INFORME SOBRE ASPECTOS NEGATIVOS IDENTIFICADOS EN LOS NUEVOS TRAMOS DE RED CICLISTA DE SANTANDER (BAJADA DE POLIO-IMD)

SITUACIÓN: Avenida del deporte (Desde IMD hasta IES Albericia)

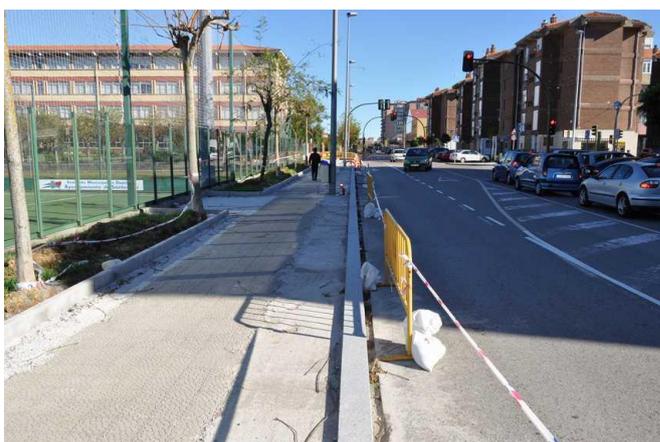
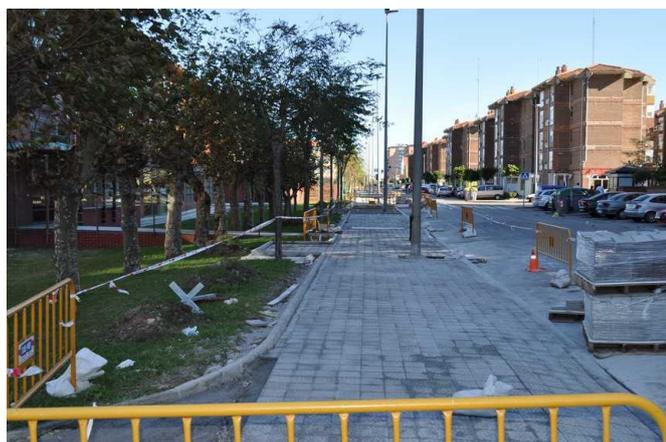
TIPO DE DEFICIENCIA: Zona de acera compartida con ancho insuficiente y pavimento inadecuado.

DESCRIPCIÓN: La infraestructura ciclista en el tramo que discurre desde el IMD hasta el IES Albericia es inexistente.

SOLUCIÓN PROPUESTA: Si el tramo de vía ciclista es desde pronillo hasta IMD ejecutar una infraestructura segregada, ya que se dispone de ancho suficiente en la sección de la vía para su realización. En el caso de no ejecutarla, renombrar el tramo a Pronillo-IES Albericia. Tener en cuenta en el proyecto del siguiente tramo de carril bici, IMD-PCTCAN.

SITUACIÓN: Rotonda en la el final de la avenida de los castros y principio de la calle jose gutierrez solana

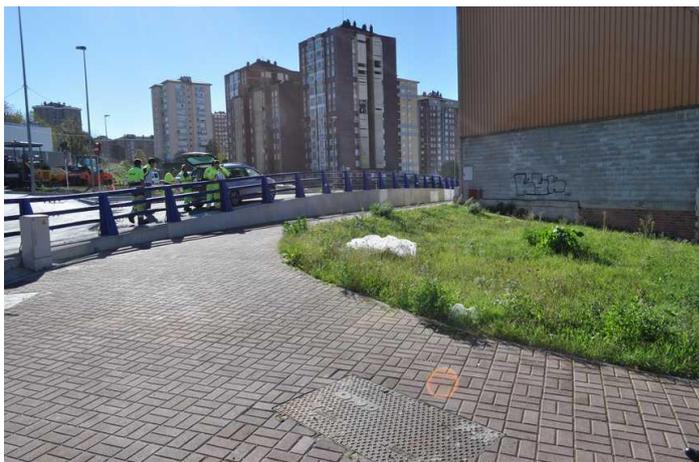
TIPO DE DEFICIENCIA: Tramos de uso compartido, discontinuidades, tramos estrechos y falta de accesibilidad en general.

DESCRIPCIÓN: En la zona de la rotonda de reciente construcción se produce una falta de definición y accesibilidad importante de la vía ciclista.

SOLUCIÓN PROPUESTA: Creemos que hay que replantear este tramo y dado la estrechez de la acera de la calle de la Albericia habría que ejecutar el carril bici por la acera sur de la calle Jose Gutiérrez Solana, rodeando la rotonda y uniéndose con la acera sur de la avenida de los castros.

SITUACIÓN: Avenida de los castros

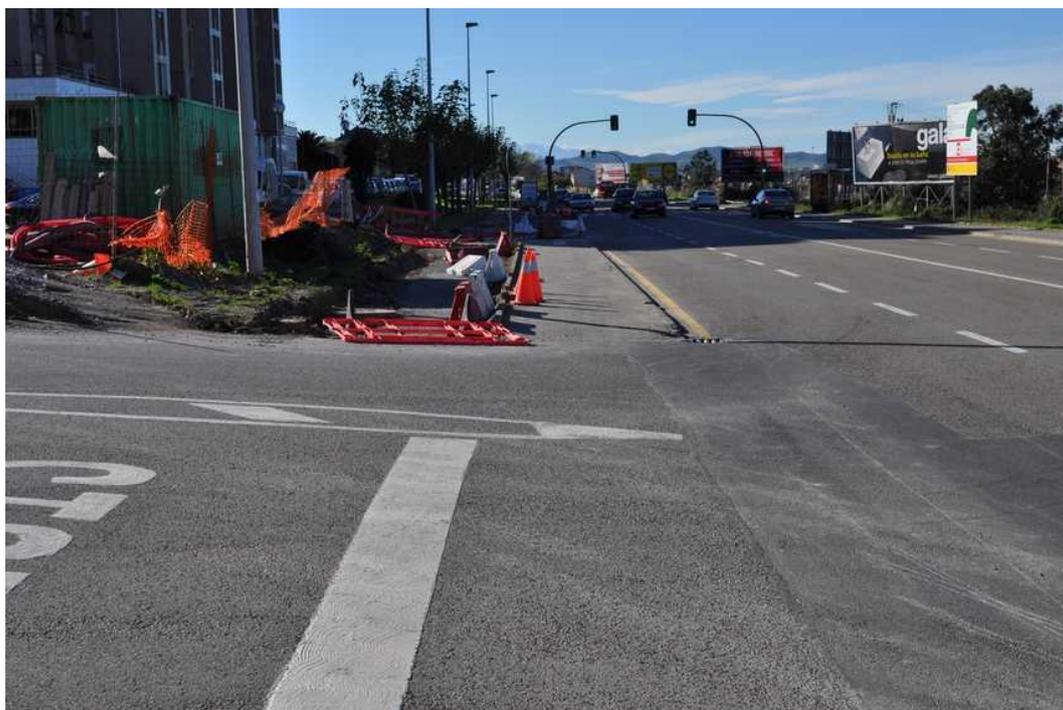
TIPO DE DEFICIENCIA: Cruces con viales transversales.

DESCRIPCIÓN: En toda la avenida de los castros se producen una gran cantidad de cruces transversales con viales principales y viales de servicio a viviendas. Lo que supone un punto conflictivo de seguridad para el ciclista

SOLUCIÓN PROPUESTA: Creemos que se debe señalar tanto horizontal como verticalmente todos los cruces. Elevar todos los pasos ciclistas y señalarlos con color que contraste con el del vial. Apoyarlo con señalización lumínica horizontal y con señalización horizontal lumínica en el vial principal alertando de intersección con vía ciclista en el cambio de sentido. En los cruces con viales de servicio la bicicleta debería tener prioridad.

SITUACIÓN: Rotonda avenida de los castros con la bajada de san juan

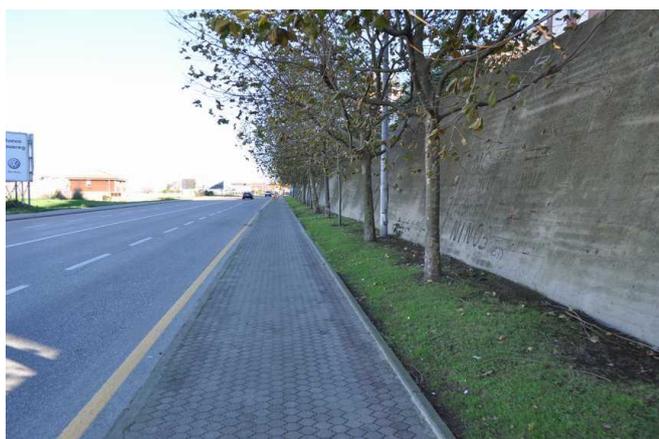
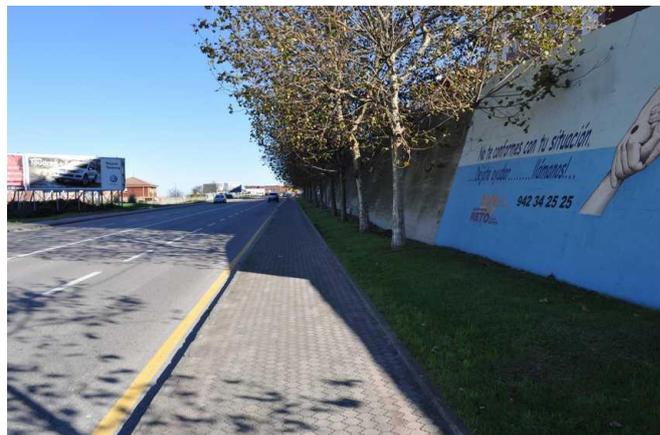
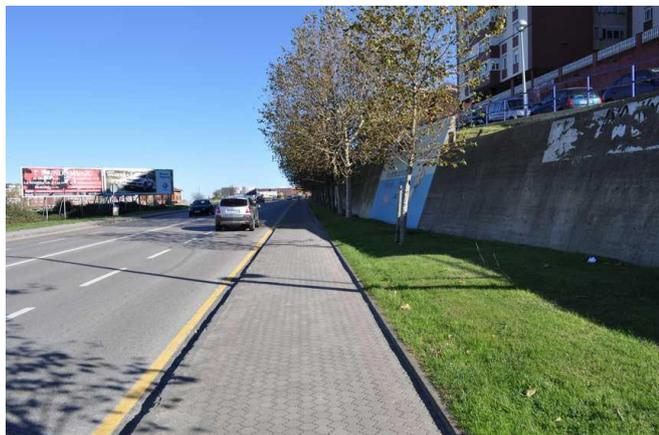
TIPO DE DEFICIENCIA: Tramo compartido estrecho y con mucha pendiente.

DESCRIPCIÓN: Dado la estrechez de las aceras, el ser un tramo compartido y unido a la fuerte pendiente se produce una importante pérdida de competitividad de la bicicleta acentuando la inseguridad.

SOLUCIÓN PROPUESTA: Lo más adecuado sería ampliar el ancho de las aceras expropiando parte del jardín y del aparcamiento de las urbanizaciones privadas. Esto habría que unirlo al desplazamiento del paso de peatones y a que el paso de bicicletas se situase en la parte más baja.
